Opinia Nr 008501

Opinię sporządzono na podstawie przeprowadzonych oględzin - ekspertyzy urządzeń grzewczo-kominowych

w budynku przy ul. Natkowskiej nr 15/4 w Walbrzychu
dotycząca urządzeń grzewczo-kominowych używanych przez
B.O.K. Piaskowa Góra

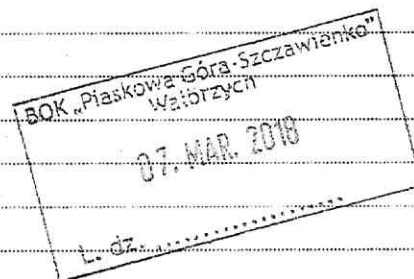
1. Przewód nr 7 może być przeznaczony dla piekarnika - piekarnik istniejący
2. Przewód nr 4 wentylacja kuchni, przewód nr 2 wentylacja łazienki
3. Dla prawidłowego funkcjonowania urządzeń kominowych zapewnić należy przepływ powietrza z zewnątrz poprzez urządzenia nawiewane np. nawiewniki okienne w okresie PCW.
